Projectnummer: 09.031-08

Referentienummer 2025-00025494

Betreft: Aanvullende informatie ten behoeve van de aanvraag omgevingsvergunning inzake het onderhouds- en verduurzamingsplan Dorpskerk Bodegraven

opdrachtgever: Hervormde Gemeente Bodegraven-Nieuwerbrug
onderwerp: Renovatie en verduurzaming Dorpskerk te Bodegraven
onderdeel: **Nieuwe indeling Dorpskerk**

schaal: 1:100
afm: A2
datum: 06-11-2025
wijz: (C) 30-06-2026
blad: **DO-101a**

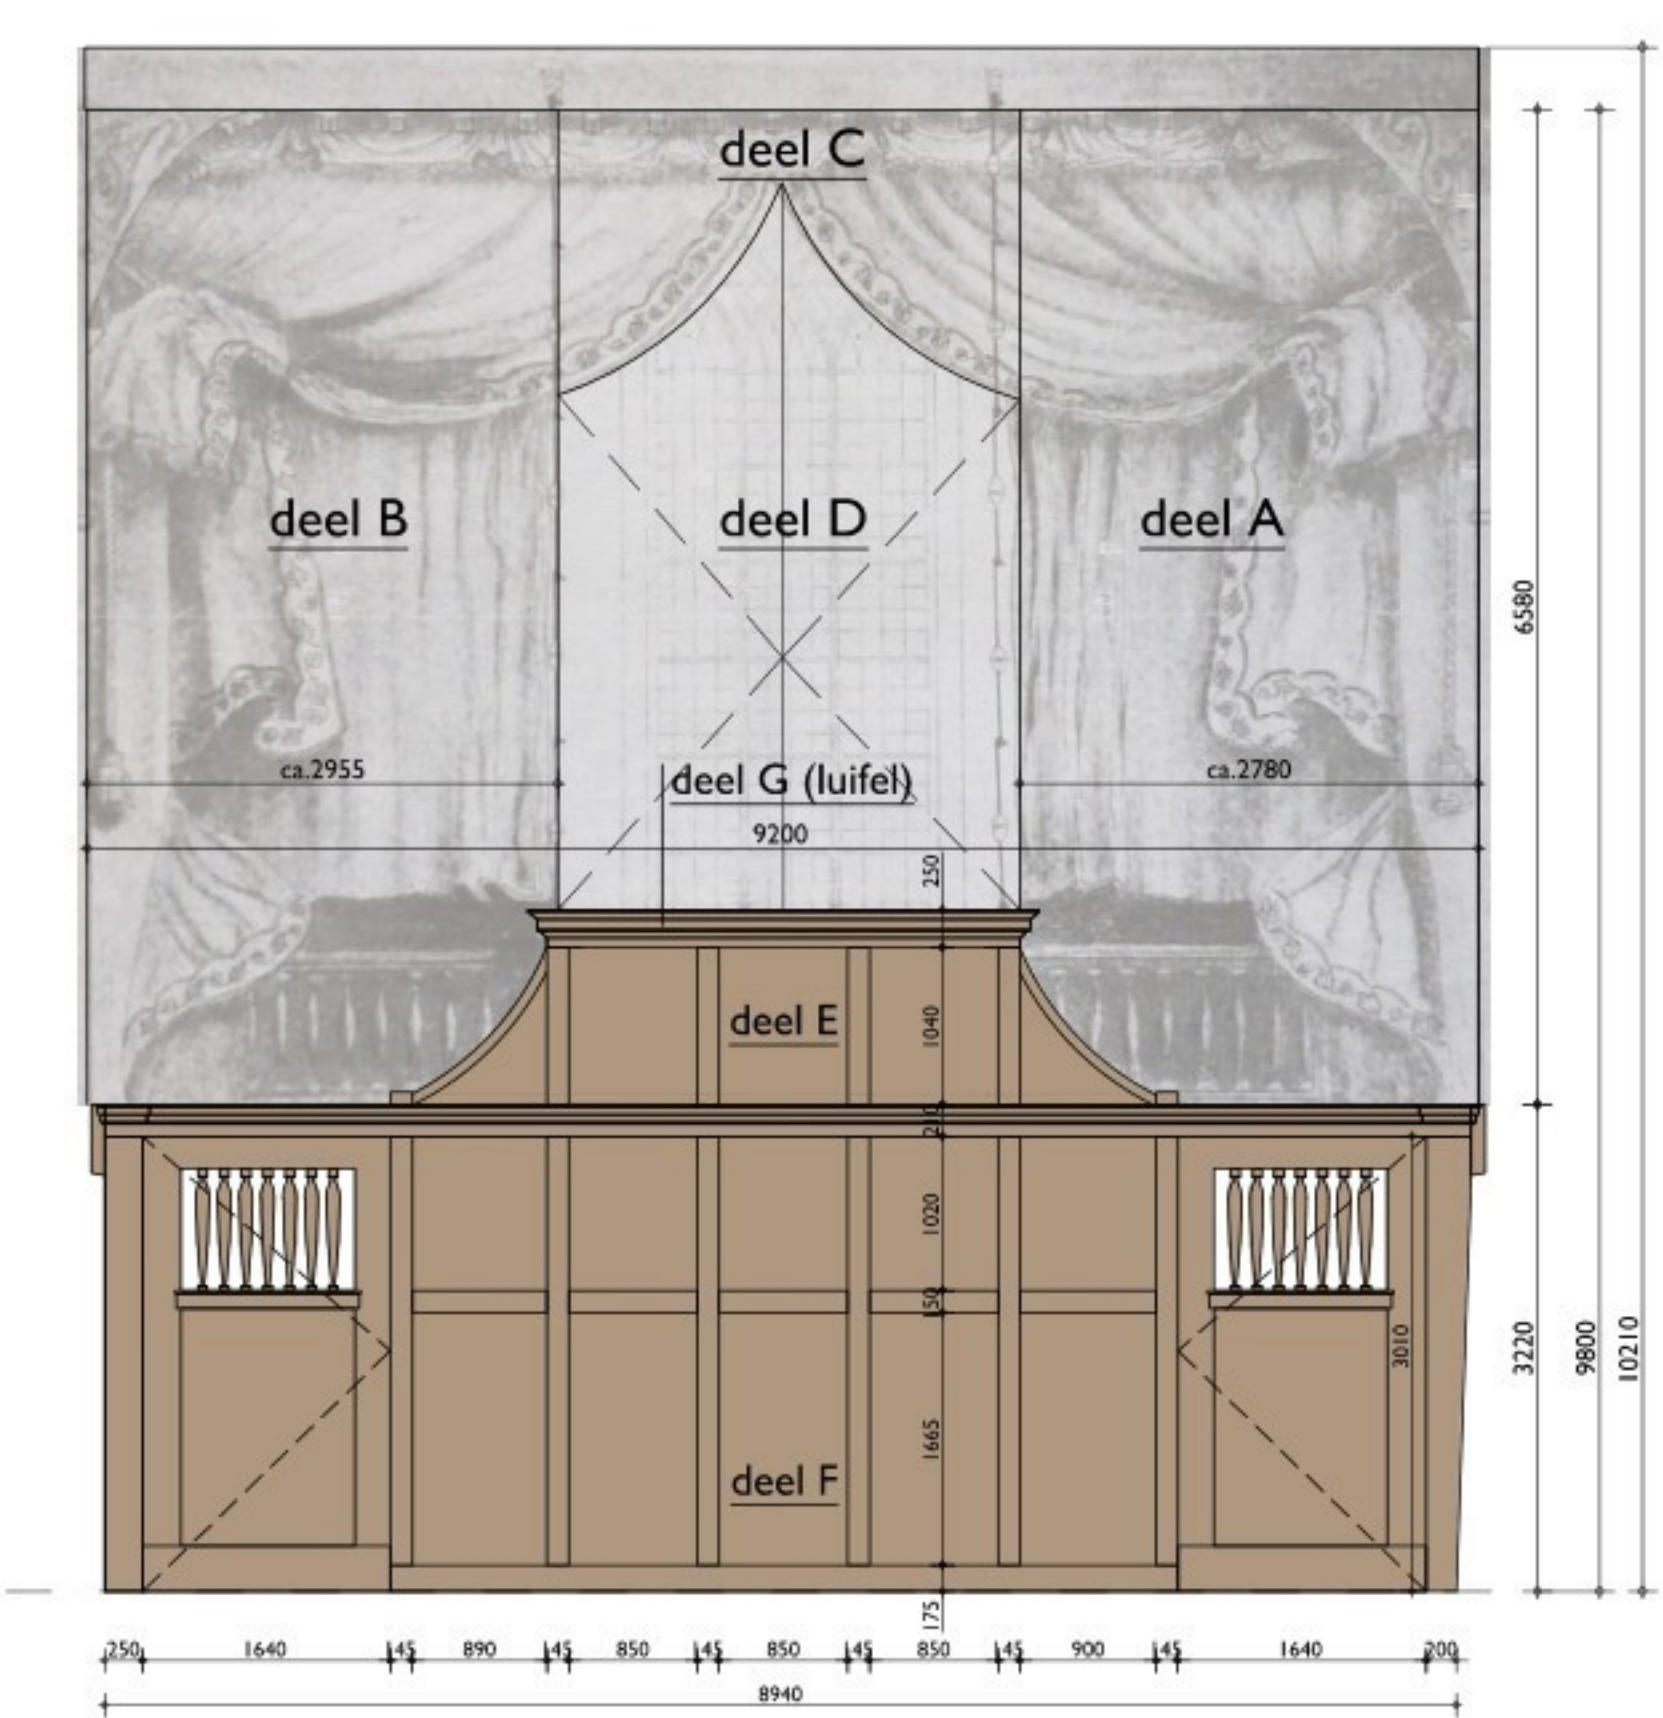
Bijgevoegd de gewijzigde tekeningen *DO-102 - zolder kerkelijk bureau nieuw - dd30-06-2026* en *DO-206 - Herbestemming koorschot+doophekken+preekstoel - dd30-06-2026*. Hier staan de hierboven omschreven wijzigingen op aangegeven. Tekening *DO-101a - Nieuwe indeling Dorpskerk - dd30-06-2026* is zo aangepast dat er geen omschrijvingen meer opstaan die verwijzen naar eerder aangegeven aanpassingen die de goedkeuring van de RCE niet konden dragen. Deze gewijzigde tekeningen graag aan het dossier toevoegen.

schaal: 1:30
 afm: A1
 datum: 15-11-2024
 wijz: (C) 30-06-2026
 blad: **DO-102**

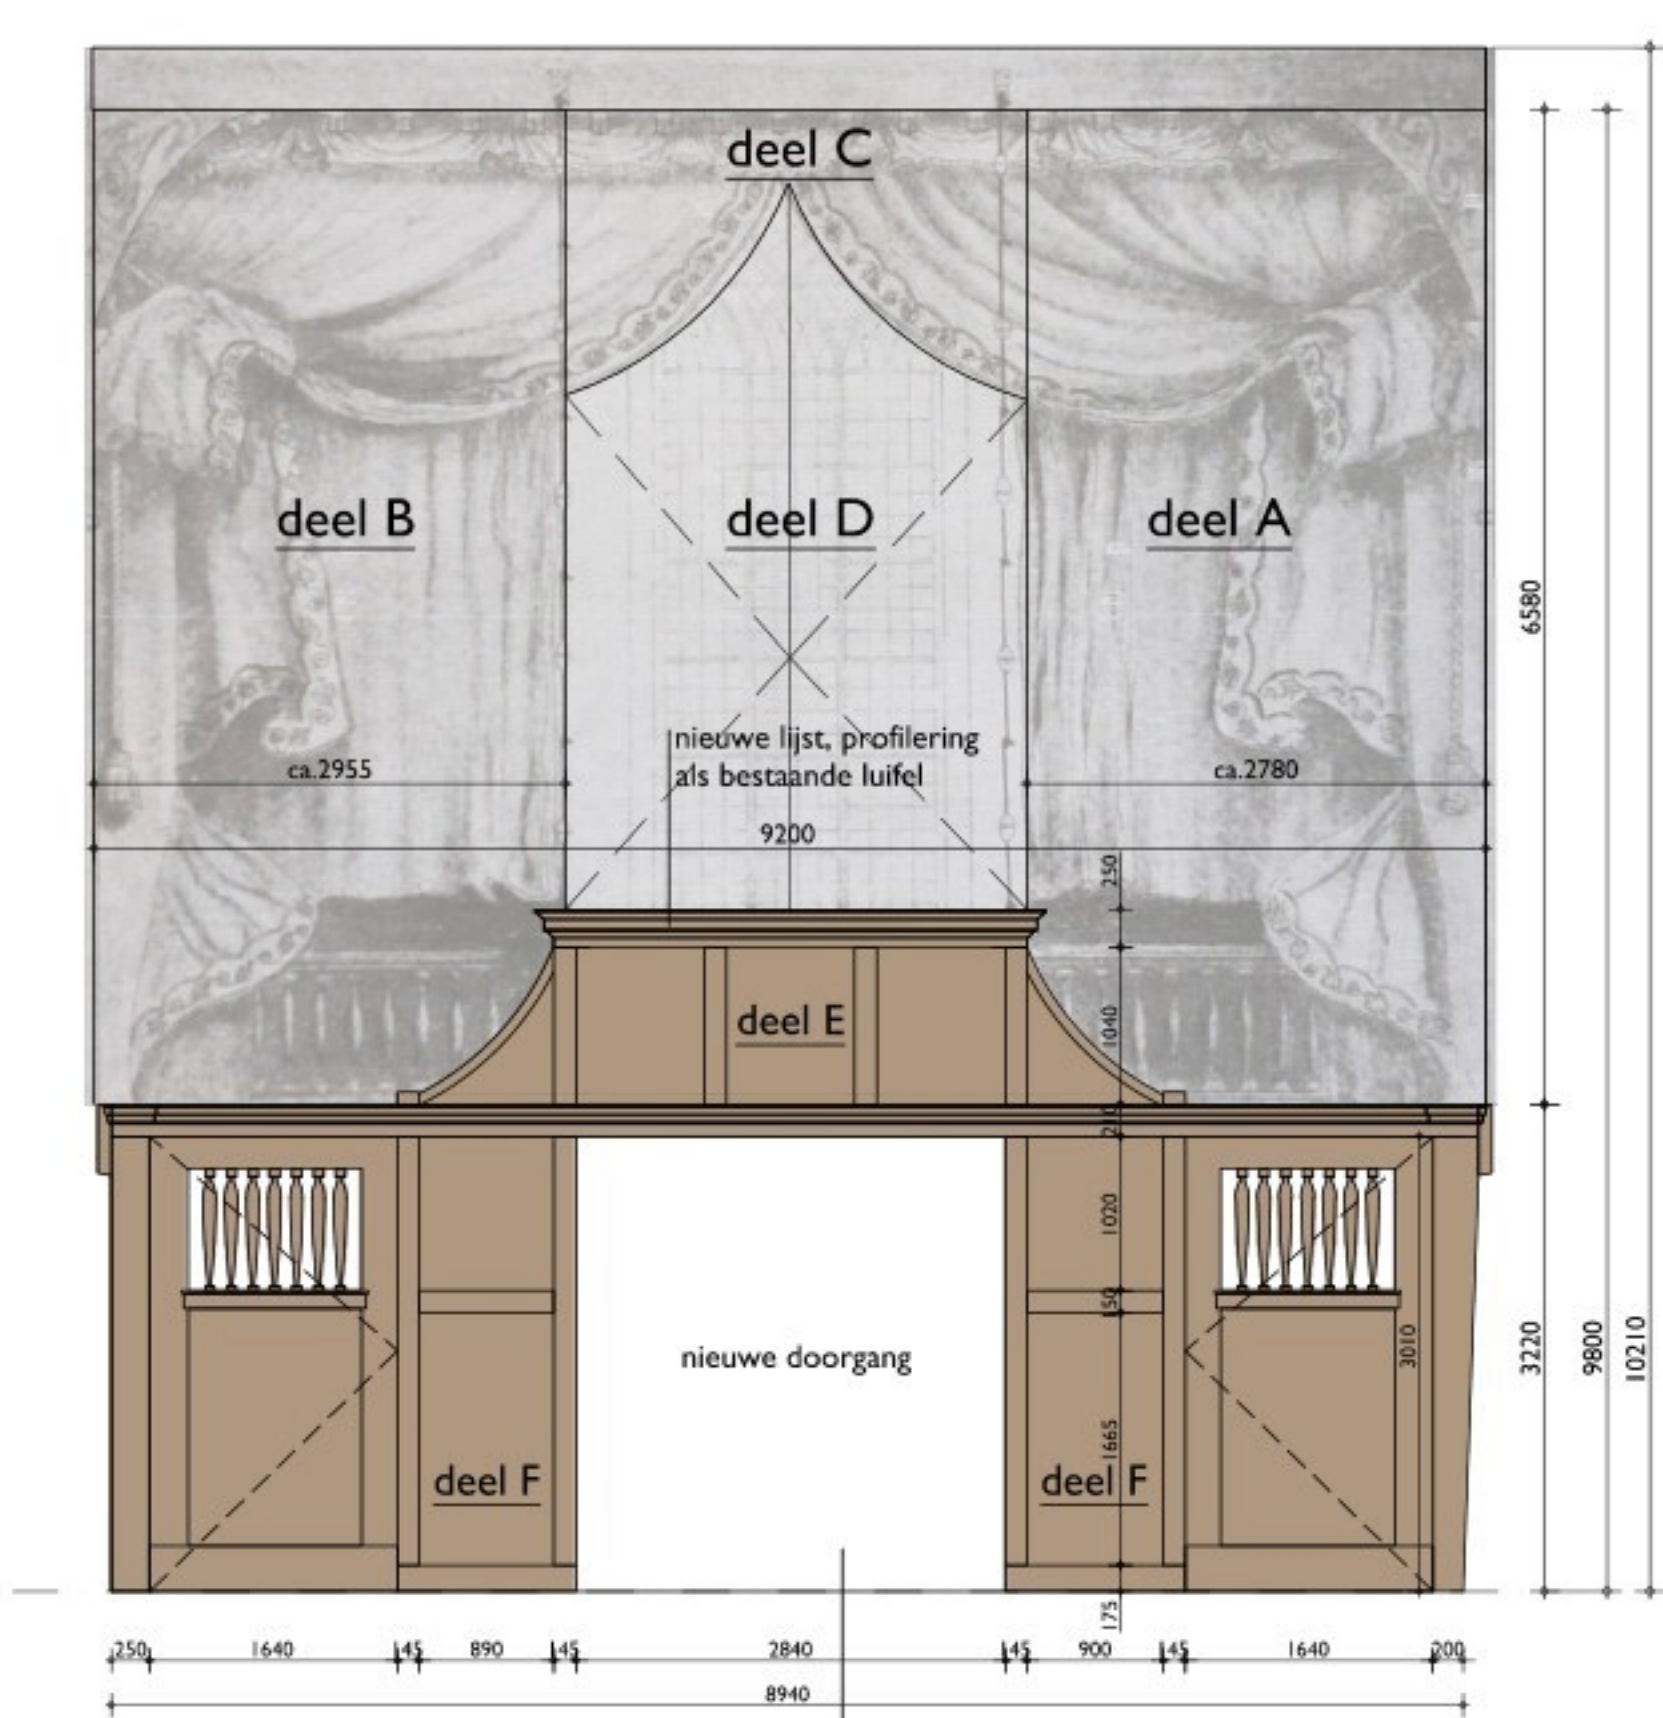
In overleg met de Hervormde Gemeente Bodegraven- Nieuwerbrug is besloten de RCE hierin tegemoet te komen. In overleg met de installateur zal de buitenunit van de warmtepomp ingepast worden in het dak van de consistorie. Om de warmte van de unit kwijt te kunnen wordt er in het dak van de consistorie een ventilatierooster aangebracht, waarbij er gekozen is voor een rooster dat ingewerkt kan worden in de detaillering van een leiendak. De aanpassing van het koorschot blijft beperkt tot de verplaatsen van het schot en het verwijderen van de delen ten behoeve van het creëren van het middenpad, waarbij het verhoogde middendeel behouden blijft.

Koorschot nieuwe situatie
(één travée naar achteren geplaatst)
schaal 1:50

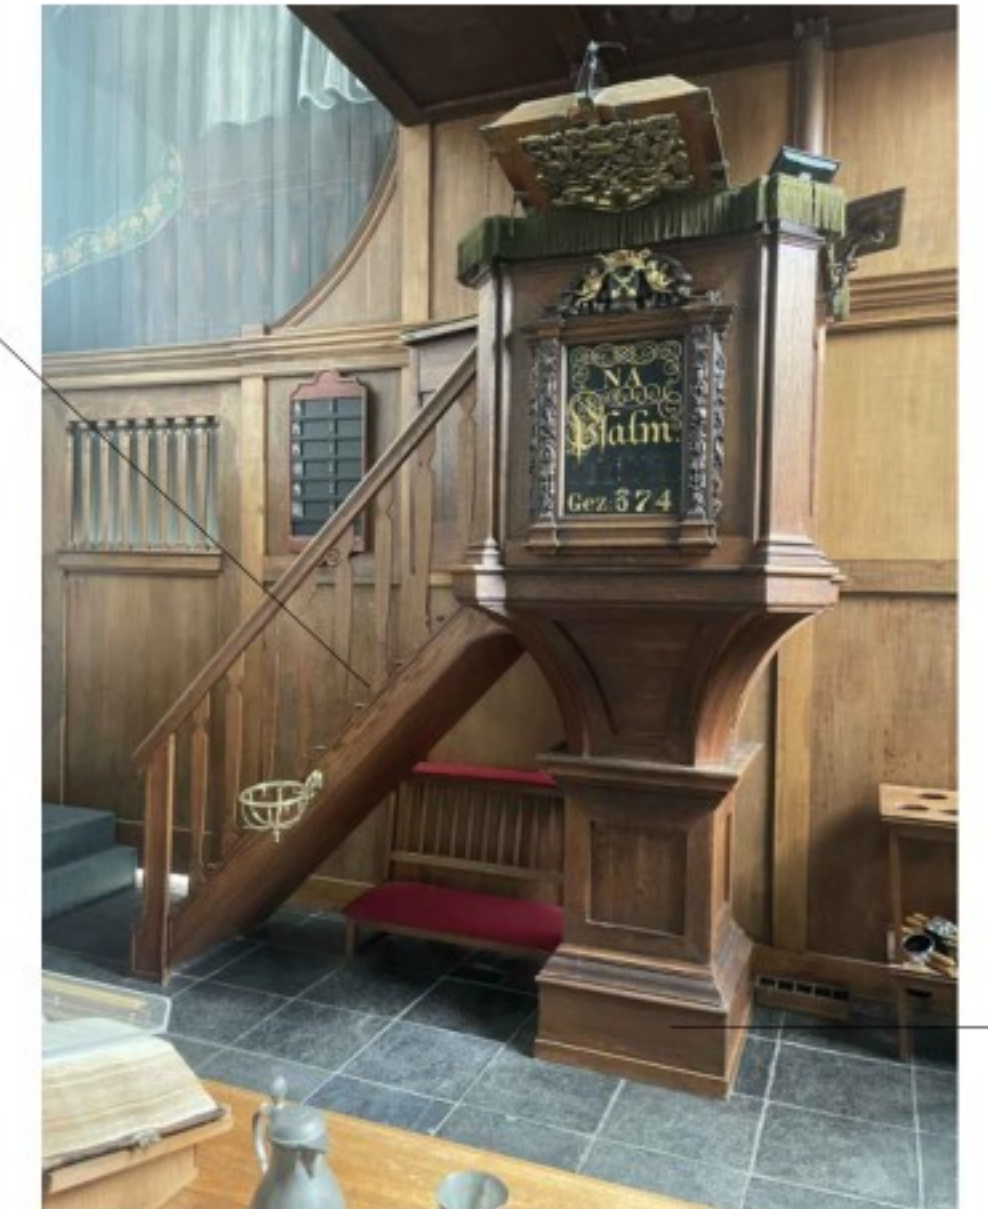
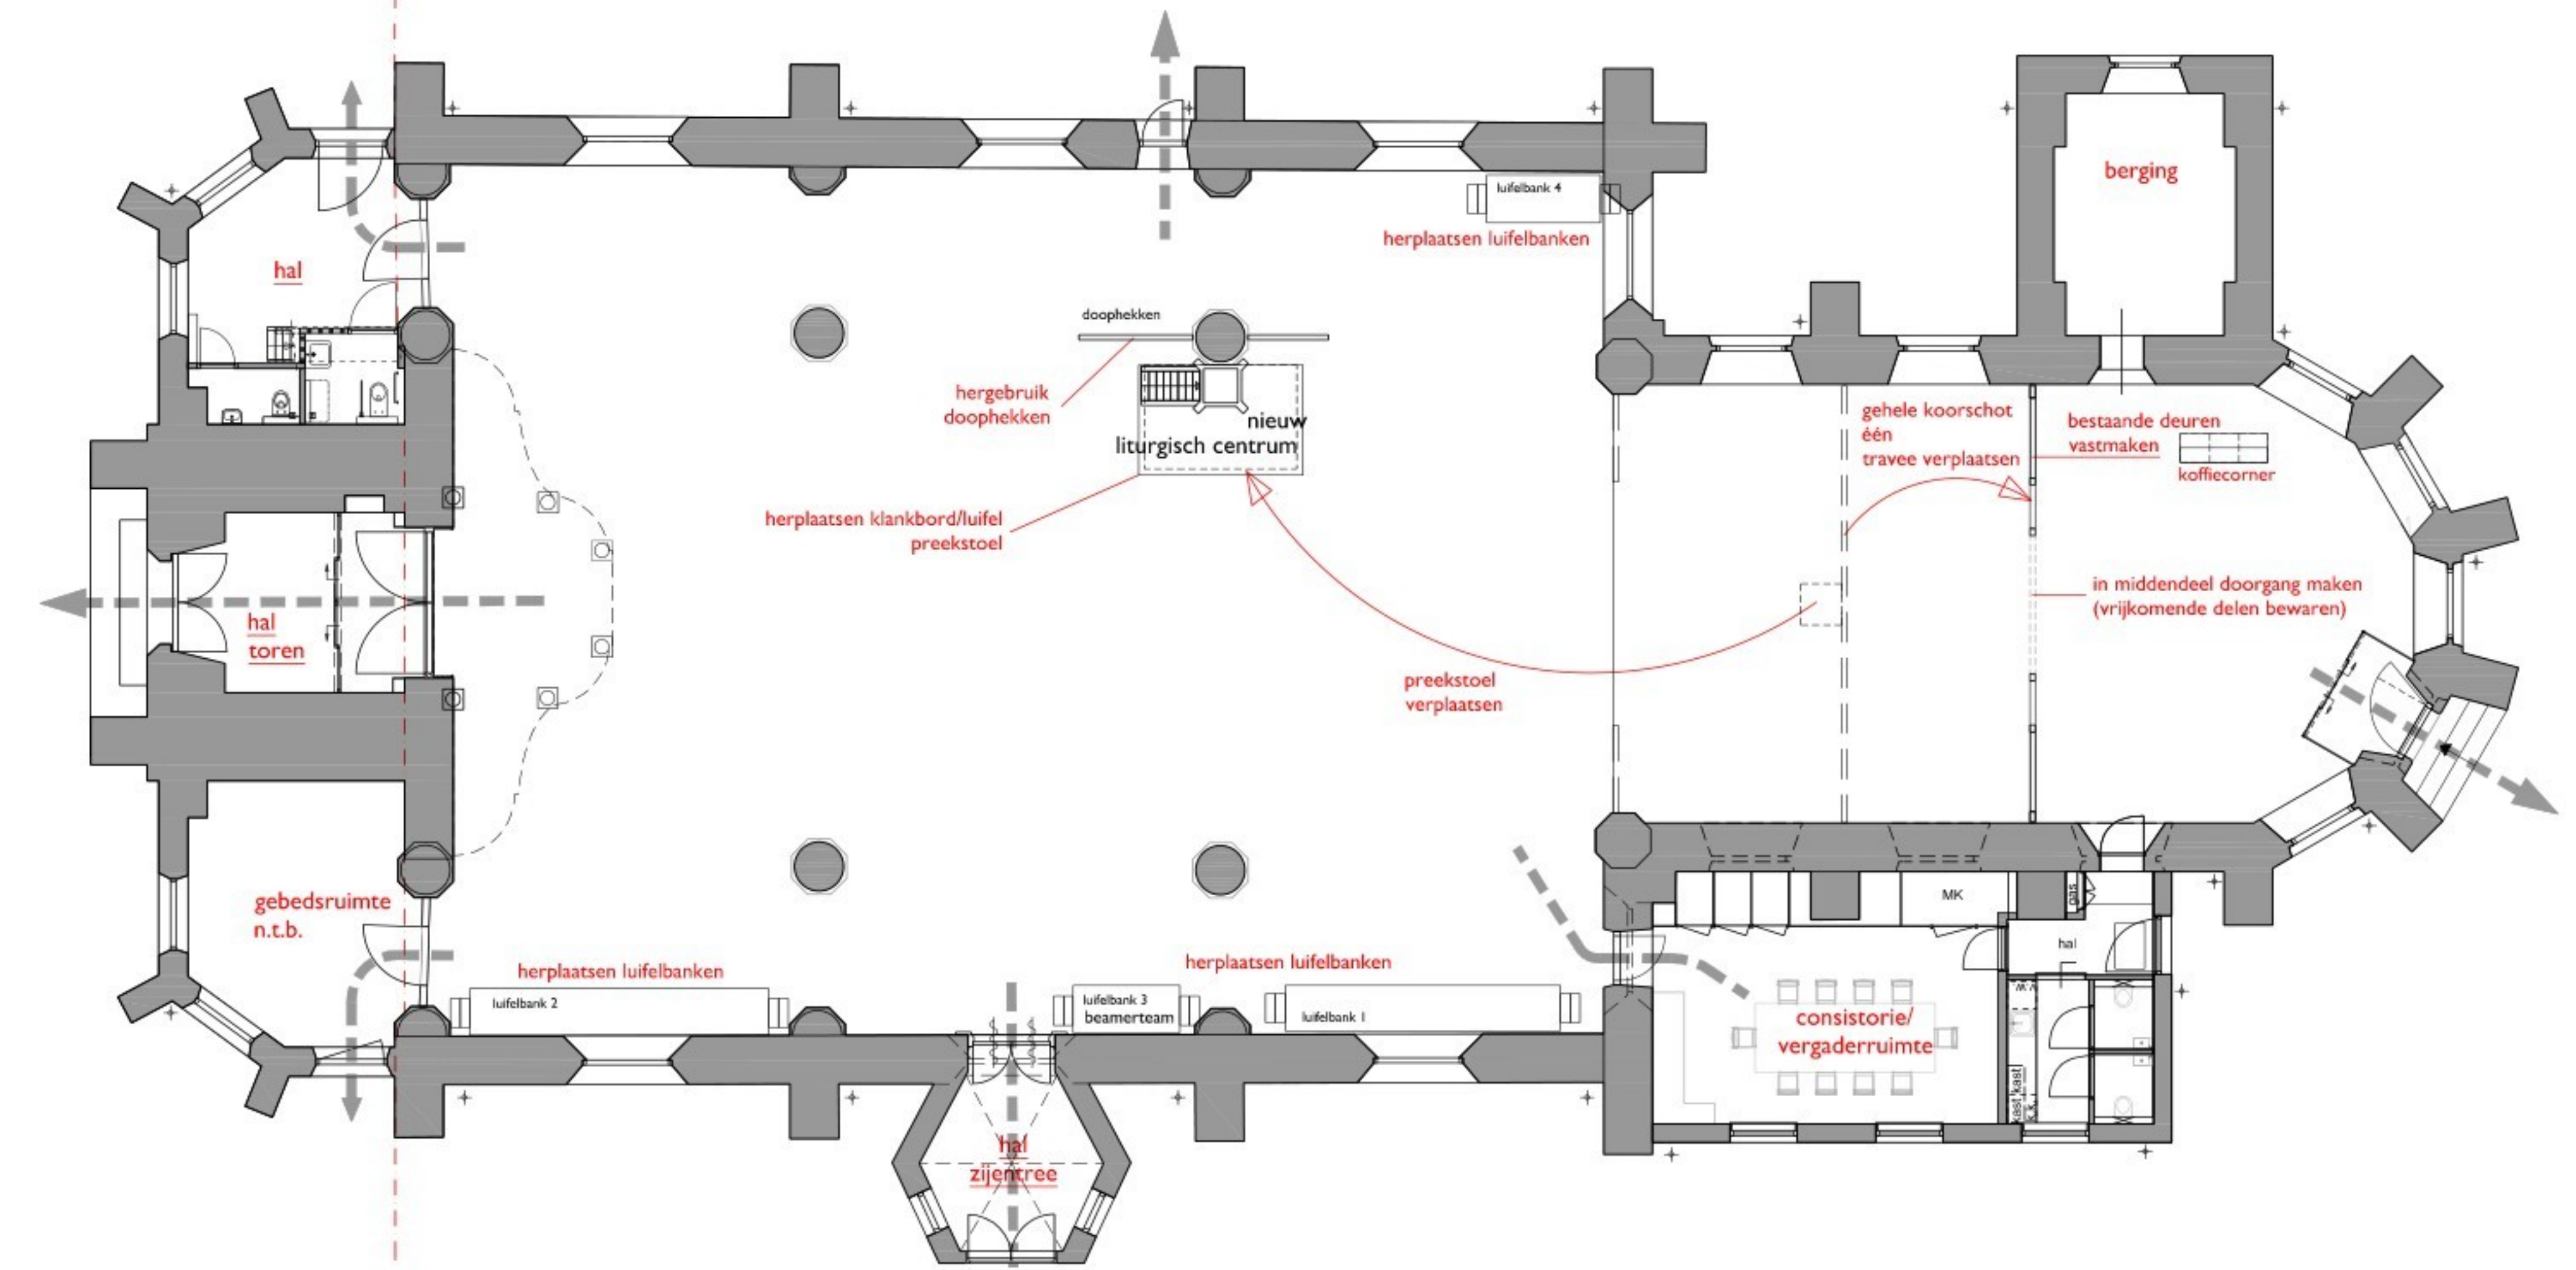
trap in nieuwe
situatie 2 treden lager maken

preekstoel in nieuwe situatie te verlagen
door onderste deel te verwijderen (bewaren)
(preekstoel moet lager komen te staan,
ivm meer centrale positie in de kerkzaal)

koorschot deel A, B en C	geschilderd bovendeel koorschot
koorschot deel D	glazen ramen
koorschot deel E	verhoogd bovenstuk tbv preekstoel
koorschot deel F	onderste deel koorschot, nieuwe doorgang maken in het midden ivm middenpad kerkzaal (vrijkomende delen bewaren)
klankbord/ luifel met trekstangen - deel G	herplaatsen op nieuwe positie preekstoel tegen kolom
doophekken	hergebruik bij nieuw liturgisch centrum, evt. uitbreiden in dezelfde stijl en afmetingen
preekstoel	hergebruik bij nieuw liturgisch centrum, trap twee treden lager maken ivm meer centrale positie van de preekstoel onderste deel van de voet, die destijds is bijgeplaatst, verwijderen en bewaren

De RCE gaf aan nog bezwaren te hebben tegen de aanpassing van het koorschot en de gewijzigde positie van de buitenunit van de warmtepomp. Deze bezwaren zullen vervallen indien de buitenunit in het dak van de consistorie geïntegreerd wordt en de aanpassing van het koorschot beperkt blijft tot het naar achteren verplaatsen van het schot en er verder alleen de delen verwijderd worden ten behoeve van het beoogde middenpad.
